『実施計画Ⅱ章2.7 電気系統設備 の変更申請について』

2016年6月1日
東京電力ホールディングス株式会社

変更内容

- ①所内共通M/C7系の新設
- ②記載の適正化（現場実態に合わせた反映）

2. ①所内共通M/C7系の新設に伴う変更（設置予定箇所）

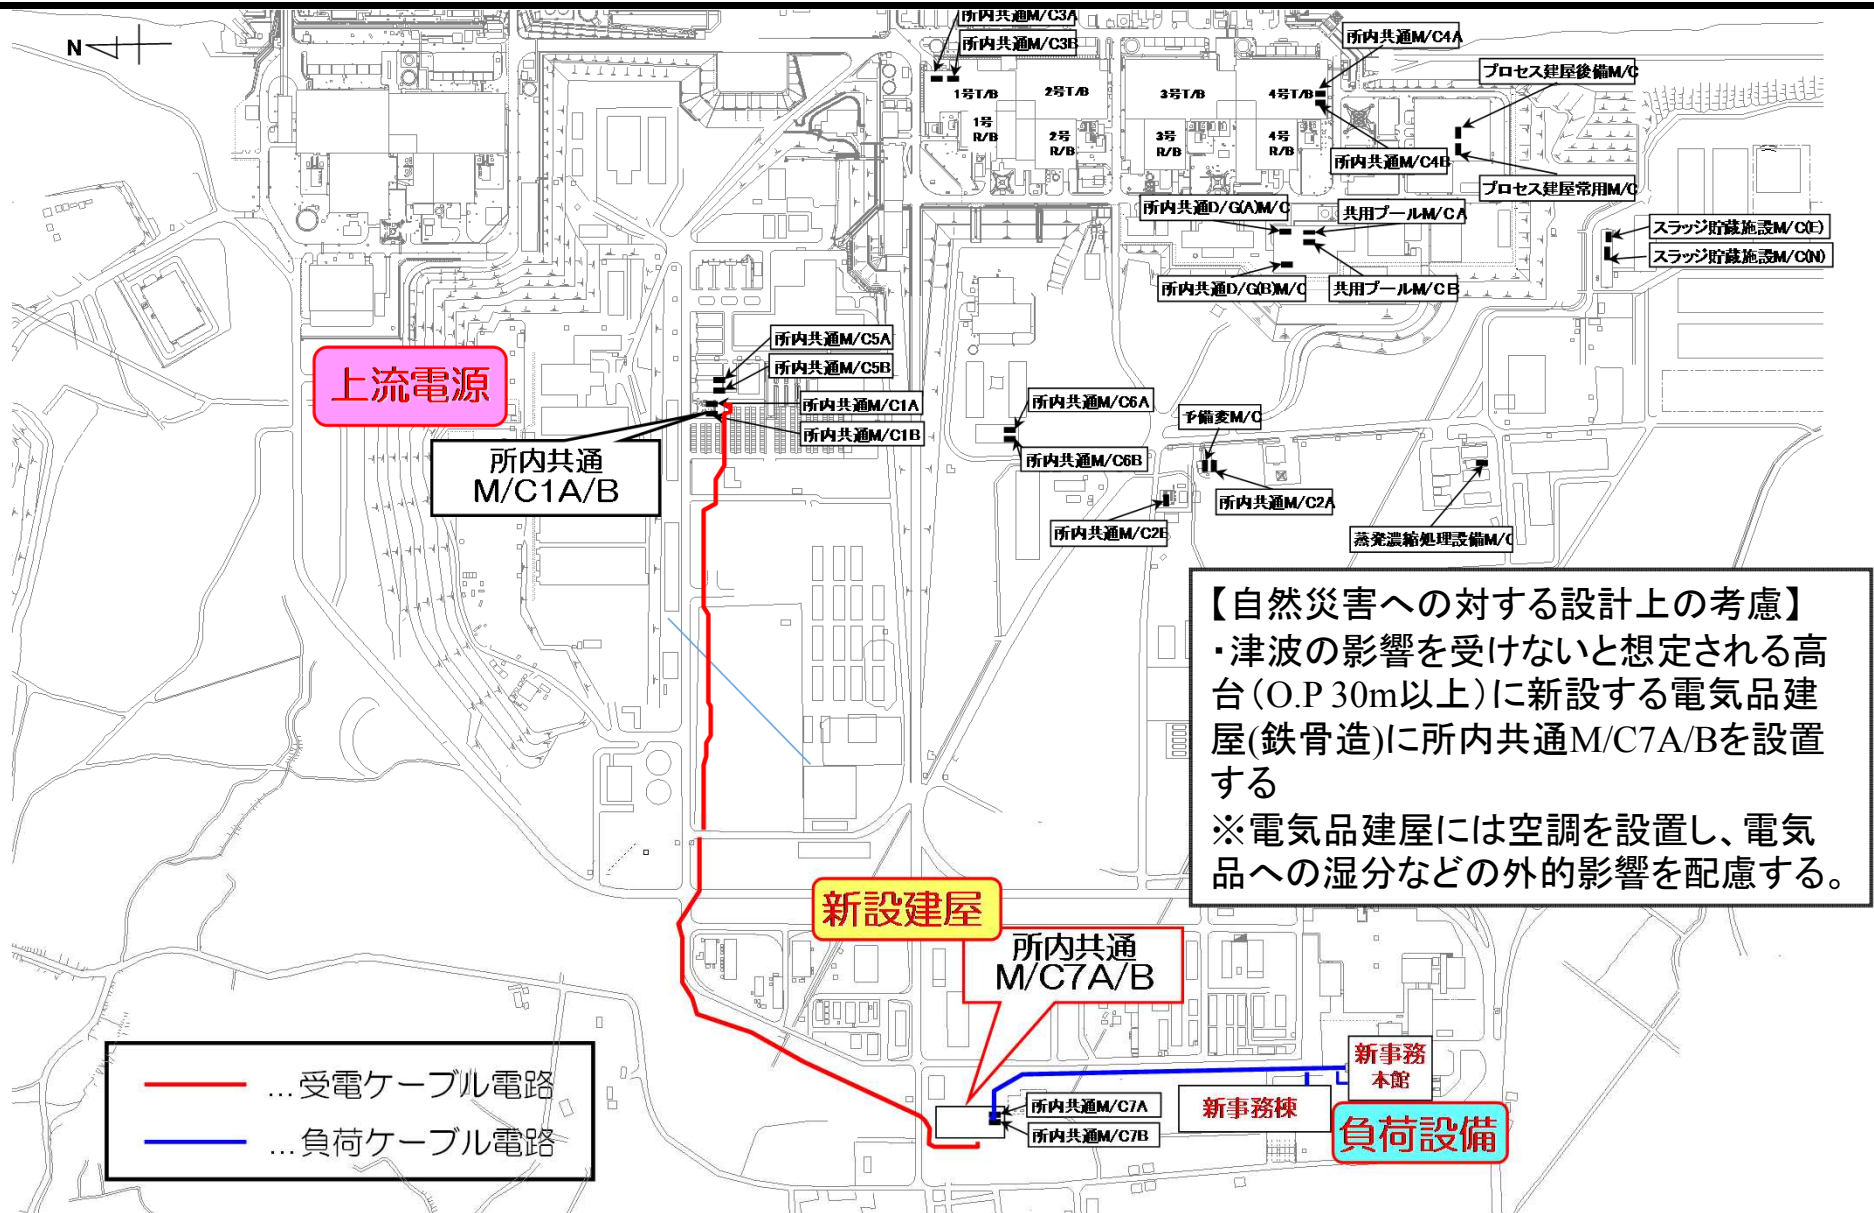
H28年8月以降に正門～西門エリアに設置される負荷の増加計画に対し、電源供給フィーダの増設を図るため、『所内共通M/C7A,7Bを設置』する。

西門周辺には所内高圧母線（M/C）がない。

西門周辺エリアにM/Cを新設し、フィーダ数を確保する。

＜所内共通M/C7A, 7B新設による所内電源系統＞

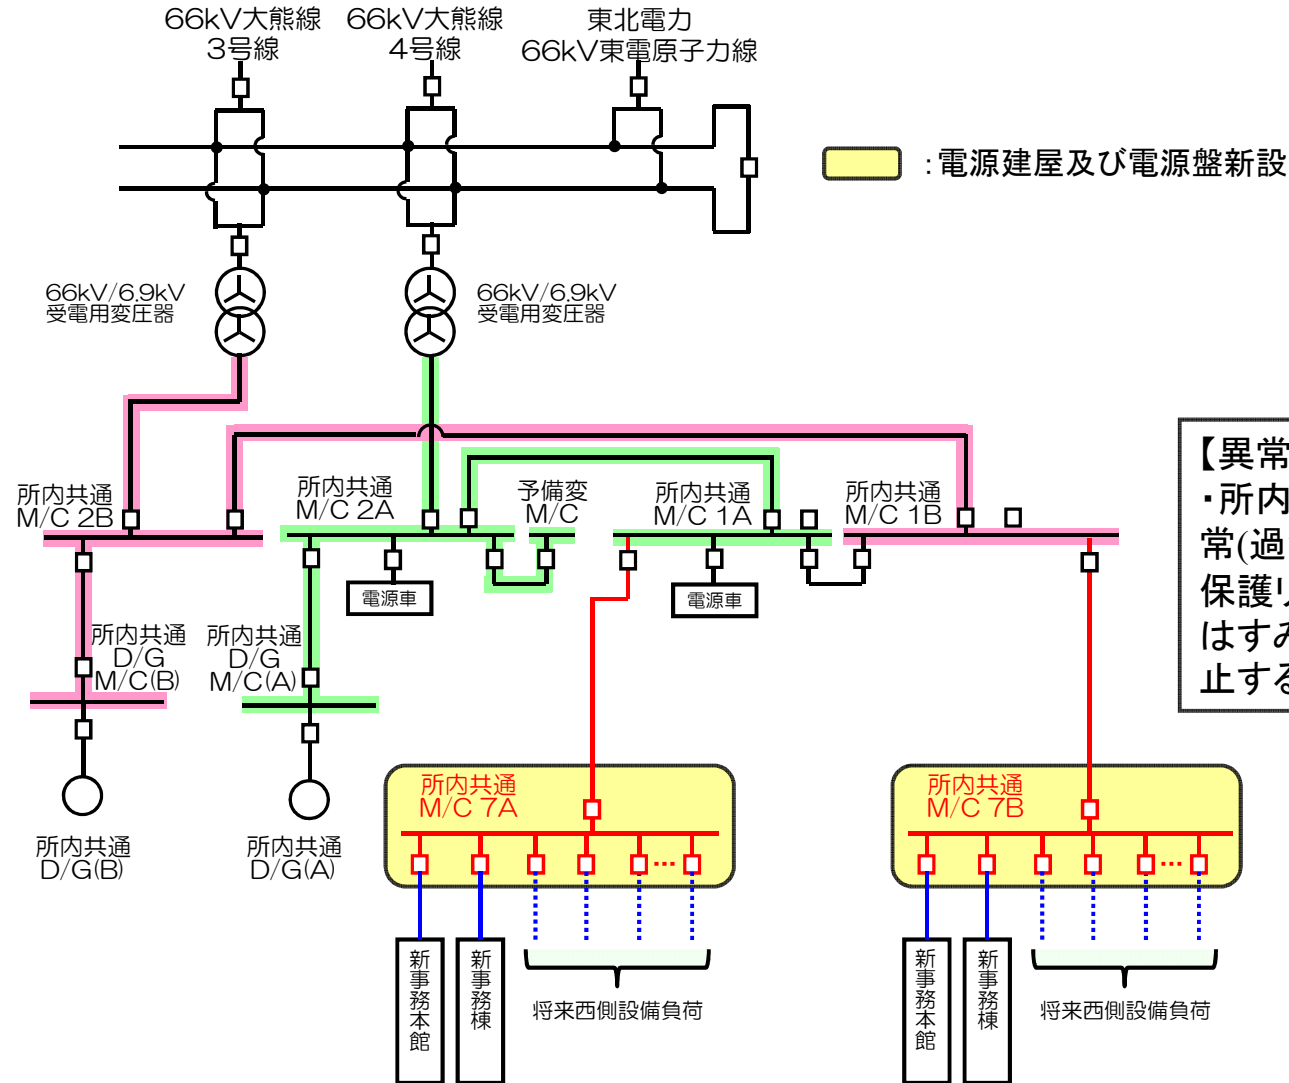
2. ①所内共通M/C 7系の新設に伴う変更（電源系統）

【異常の検知及び拡大・伝搬の防止】
 ・所内共通M/C7A/B 各フィーダは異常(過負荷, 地絡等)を検出できるよう保護リレー装置を有し, 異常発生時はすみやかに遮断し, 拡大・伝搬を防止する

【添付資料－2 所内単線結線図・構内電源配置図】

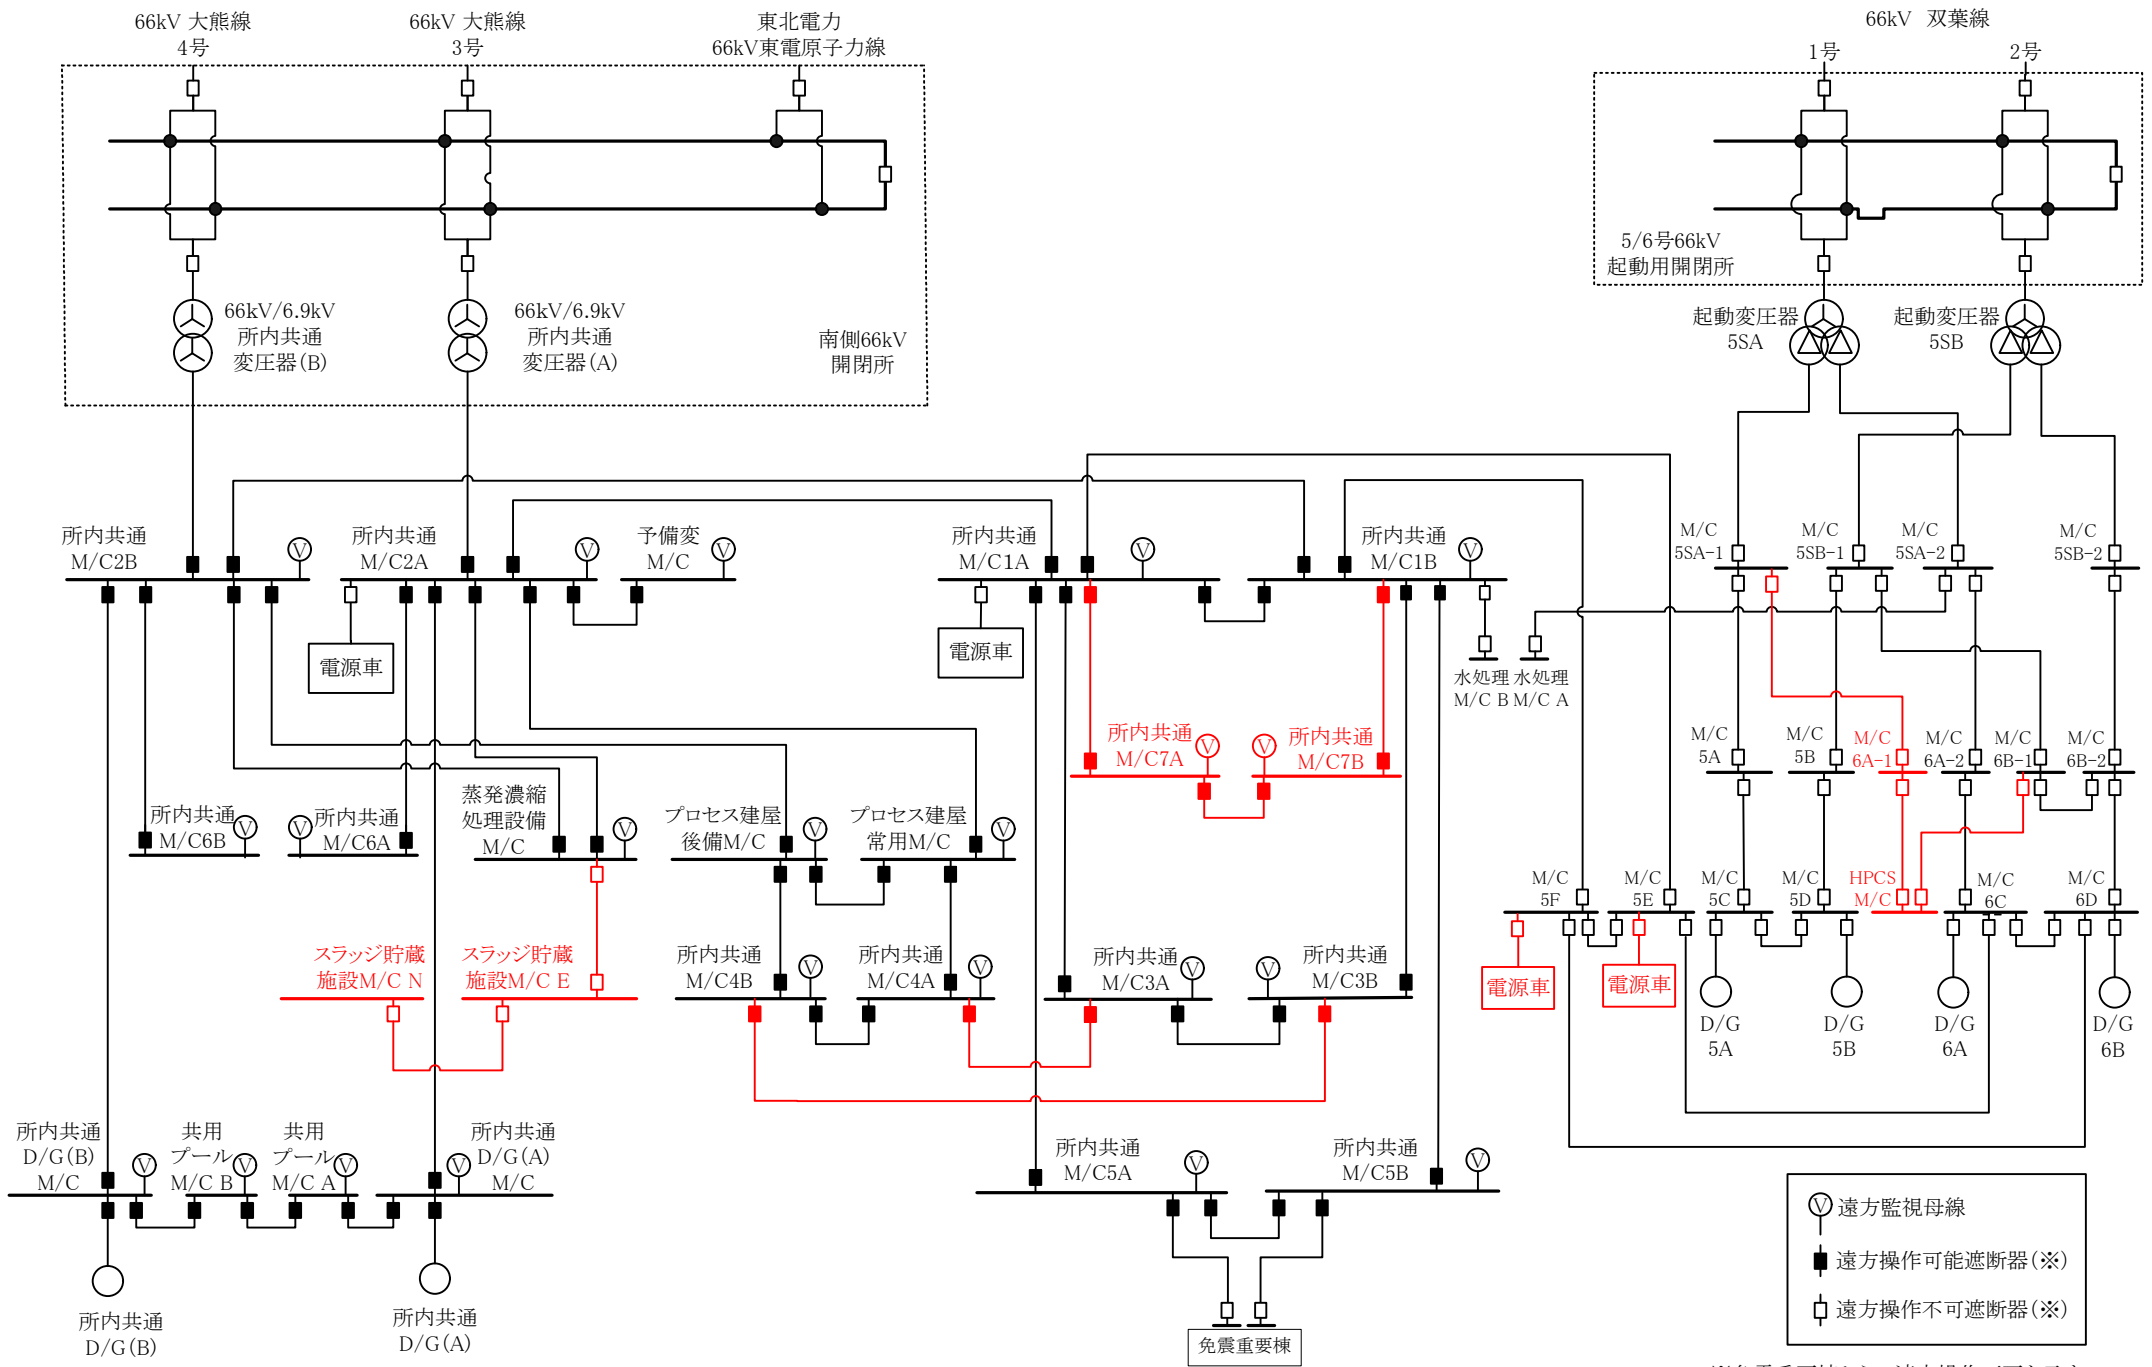
【所内共通M/C 3系, 4系連系線の追記】

- ・所内電源ネットワークの多様性確保を目的とし, 所内共通3系～4系連系線を構築(H28.1)したことの実績反映。

【現場状況に合わせたM/C記載適正化・M/C下流電源の削除】

- ・これまでは, 主な電源設備をピックアップし記載していたが, 今後は所内に設置されている全てのM/Cを記載することとした。合わせて構内電源配置図にもM/C追記した。
